Tjänsteutlåtande

Diarienummer SBF 2023-0791

Svar på remiss – Inbjudan till samråd om förslag till ändrade havsplaner

Utdrag ur plankarta havsområde Norra Västerhavet

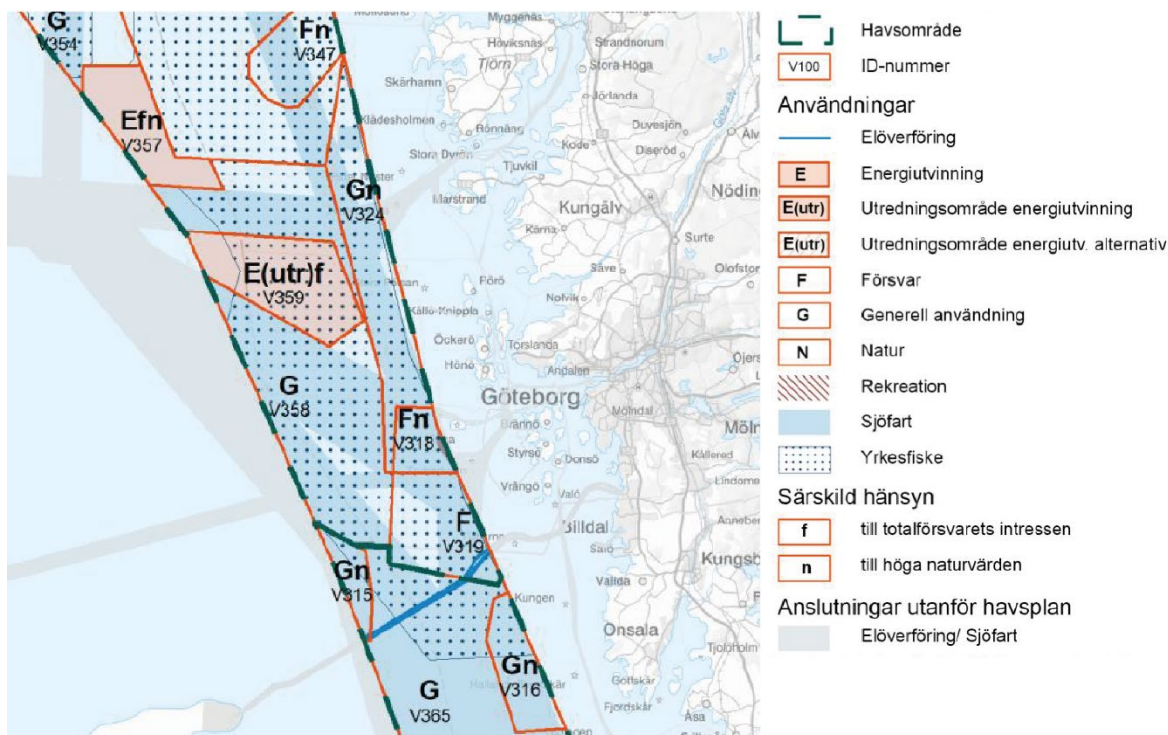
Baserat på område V357 och V359 kan etablering av vindkraftsanläggningar komma att påverka landskapsbild och kulturmiljö. Visualiseringsbilder kan visa på energiområdenas potentiella kumulativa påverkan på landskapsbilder och kulturmiljöer. Förvaltningen ser även behov av tydligare beskrivningar av påverkan på riksintresse för friluftsliv i Göteborgs skärgård och södra Bohusläns kust.

Energiområden V357 och V359 är närmast belägna Göteborg. Energiområde V359 har ett avstånd till området Södra Bohusläns kust på cirka 8 km och cirka 18 km till Göteborgs skärgård. Energiområden V357 och V359 bedöms av Havs- och vattenmyndigheten kunna ha negativ påverkan på riksintresseanspråk för friluftsliv i områdena Södra Bohusläns kust samt på Göteborgs skärgård. Energiområde V359 förväntas ha medelstor negativ effekt på kulturmiljö. Då område V357 och V359 förutsätter bottenfasta fundament för havsbaserad vindkraft blir påverkan på yrkesfiske enligt förslaget inte lika stort som i områden som förutsätter flytande fundament.

Då de västligaste delarna av energiområde V359 ingår i KonTiki Vind AB:s pågående arbete med vindkraftpark Poseidon Syd vill stadsbyggnadsförvaltningen se ett tydliggörande kring huruvida flera vindkraftparker kan rymmas inom ett och samma energiområde.
